EN LO PRINCIPAL: RECLAMACIÓN CONFORME AL ARTÍCULO 29 DE LA LEY 19.300; **EN EL PRIMER OTROSÍ:** ACOMPAÑA DOCUMENTO.

Comité de Ministros

Así, en relación al Estudio de Impacto Ambiental **“Concesión Américo Vespucio Oriente II, Tramo Príncipe de Gales - Los Presidentes”**, del cual hemos tomado conocimiento y que actualmente se encuentra en proceso de participación ciudadana, sírvase considerar las siguientes observaciones:

Figura 2: Para calcular la Línea de Base de Calidad del Aire, se usaron datos de estaciones de monitoreo en La Florida y Las Condes

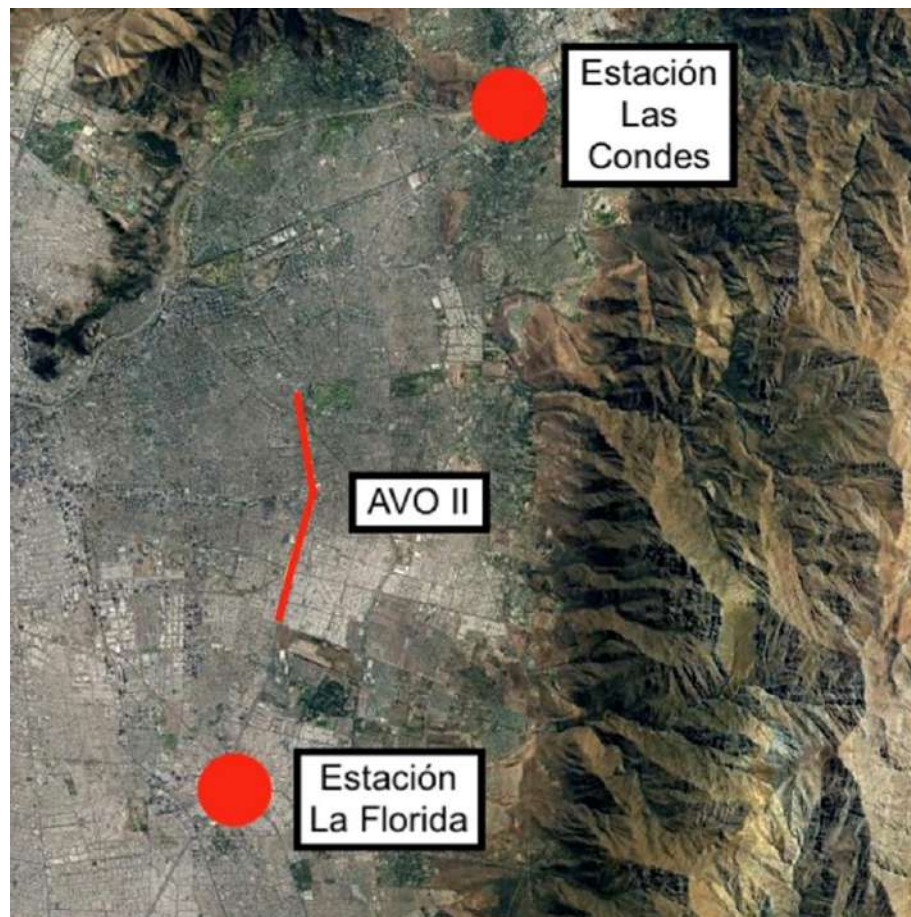
En la imagen anterior (Figura 2), se indica que el proyecto considerará como referencia de calidad del aire los datos entregados por estaciones de monitoreo ubicados a varios kilómetros

Figura 6-3 Configuración de Calle Rosita Renard durante la operación.

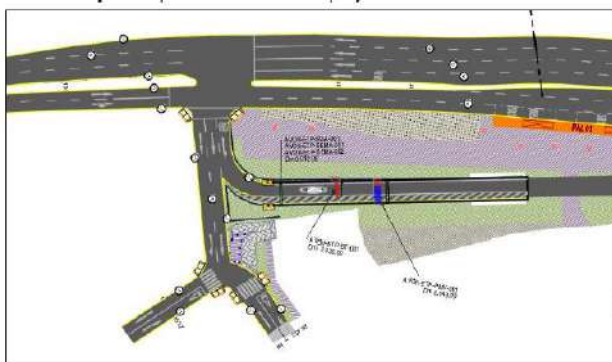
A partir de la respuesta y argumentación dada el titular no parece comprender la observación, pues da la impresión que le está respondiendo al Municipio y no a nuestra organización, presumiblemente tratando de excusarse o justificarse o tratando de explicar por qué esta situación ocurre de manera de quedar sin culpa. Esto a pesar que la observación además de realizarse por escrito se le repitió y explicó verbalmente a sus representantes en las instancias que fue posible durante el proceso de participación ciudadana.

En efecto este problema queda de manifiesto cuando en parte de la respuesta indica textualmente “*En cuanto a la presente observación de prolongar la unidireccionalidad de esta calle en aproximadamente 100 metros en dirección sur*”, cuando lo que se está solicitando es hacer una Mitigación por la irrupción de flujos vehiculares mayores en calles locales, de barrio, a través de solicitud del titular de cambio de sentido de la calle Rosita Renard, y esto se puede lograr si el sentido que está definido de norte a sur en el proyecto se cambie de sur a norte, como se puede apreciar en las mismas figuras presentadas por la concesionaria, impidiendo que el tráfico de desborde de la entrada de la autopista que fluye de norte a sur entre raudo a los barrios interiores.

En cuanto a la presente observación de prolongar la unidireccionalidad de esta calle en aproximadamente 100 metros en dirección sur, conceptualmente el Titular no tiene objeciones. Sin embargo, esta intervención está fuera del alcance del área del proyecto.

En el evento que la Municipalidad decidiera modificar el sentido de tránsito del resto de la calle, el Titular como compromiso voluntario ejecutaría las señaléticas complementarias y demarcación en estos 100 m adicionales, para que opere con sentido único hasta la calle Diego de Almagro. Todo ello en la medida que esta sea la solución definitiva acordada y sancionada por el municipio e incorporada en la RCA.

Figura 1-63 Edificio cafetería proyectado en Hito Príncipe de Gales: Tobalaba Poniente

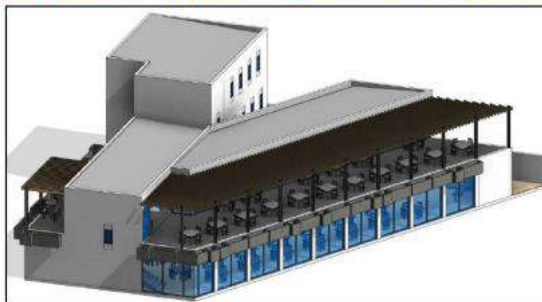
Este elemento del proyecto llama la atención, ya que el servicio de cafetería no parece ser parte del plan de negocios del proyecto de autopista.

Esta propuesta no viene asociada con un análisis de impacto en el barrio donde se insertará la cafetería. Como fue detallado en la observación anterior, el proyecto tendrá un impacto negativo en la provisión de ciertos servicios básicos que actualmente proveen los pequeños comercios ubicados en el emplazamiento proyectado de la cafetería. Además, ya en las inmediaciones de la cafetería proyectada, existen del orden de 4 cafeterías que hoy funcionan, constituyendo una intervención en dicha actividad económica que es desarrollada por nuestros vecinos en el barrio. El EIA no evalúa el impacto que tendrá la presencia de esta nueva cafetería en el entorno socio-económico del barrio donde se insertará.
